**OGGETTO:** COMUNE RUTIGLIANO (BA). Parere di compatibilità paesaggistica ex art. 96 co. 1 lett. d) delle NTA del PPTR - Piano di Lottizzazione di iniziativa privata del "Comparto n.8" - Zone C4-6, C4-7 e F2-38. Comune di Rutigliano (BA).

ALLEGATO A

**PARERE TECNICO****COMUNE RUTIGLIANO (BA). Piano di Lottizzazione di iniziativa privata del "Comparto  
n.8" - Zone C4-6, C4-7 e F2-38. Comune di Rutigliano (BA).****Proponente: -Omissis-****DOCUMENTAZIONE AGLI ATTI**

*Figura 10 - cfr pag. 44 della Relazione Paesaggistica*

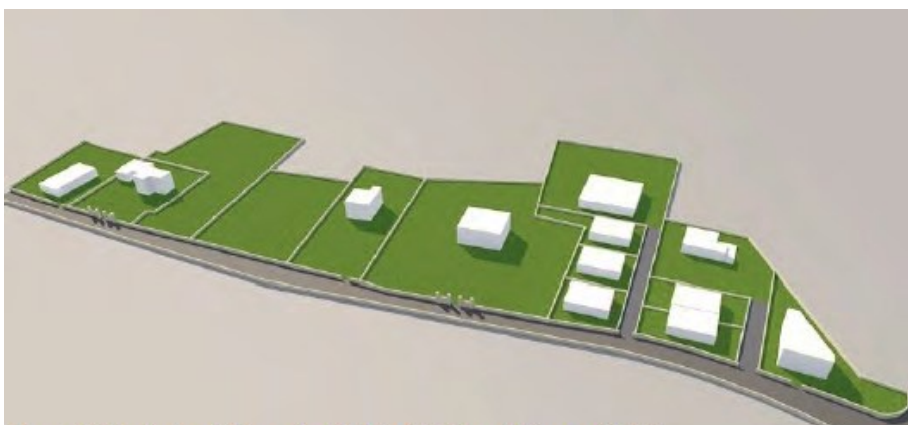
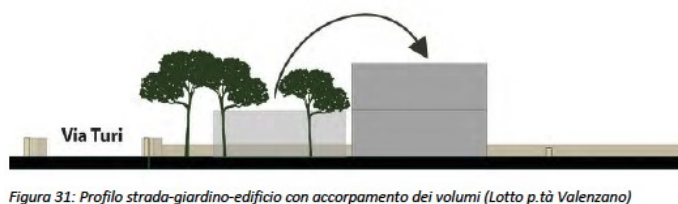
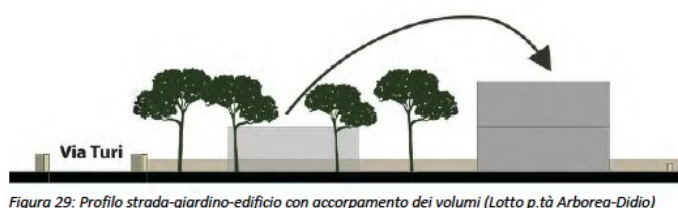
Atteso il riconoscimento da parte del proponente del sistema insediativo delle Antiche ville ed il loro rapporto con l'asse storico di accesso alla città (via Turi), si rappresenta che, sebbene venga specificata la volontà di mantenere tale rapporto attraverso la definizione di elementi tesi a garantirlo (alberature, recinzioni, ecc.) non vi sono azioni concrete, nelle NTA del Piano, che portino alla definizione degli interventi auspicati in relazione. A tal proposito occorre ricordare che Il PPTR, nella sezione C1 della scheda d'Ambito, propone di **“Valorizzare il patrimonio identitario – culturale – insediativo”** attraverso azioni mirate a **“tutelare e promuovere il recupero della fitta rete di beni diffusi e delle emergenze architettoniche nel loro contesto, con particolare attenzione alle ville e ai casali storici suburbani e in generale alle forme di insediamento extraurbano antico.”** e la tutela della leggibilità del **“rapporto originario tra i manufatti rurali e il fondo di appartenenza.”** (cfr. pag. 76)

1. Al fine di potenziare le relazioni paesaggistiche, ambientali e funzionali tra il sistema delle ville periurbane, la campagna e gli assi storici di accesso alla città, e tutelare e promuovere il recupero della fitta rete di beni diffusi e delle emergenze architettoniche nel loro contesto, con particolare attenzione alle ville e ai casali storici suburbani e in generale alle forme di insediamento extraurbano antico come auspicato dalla sezione C1 della scheda d'ambito, si dovrà adottare la soluzione rappresentata nell'immagine che segue, come da integrazione documentale.
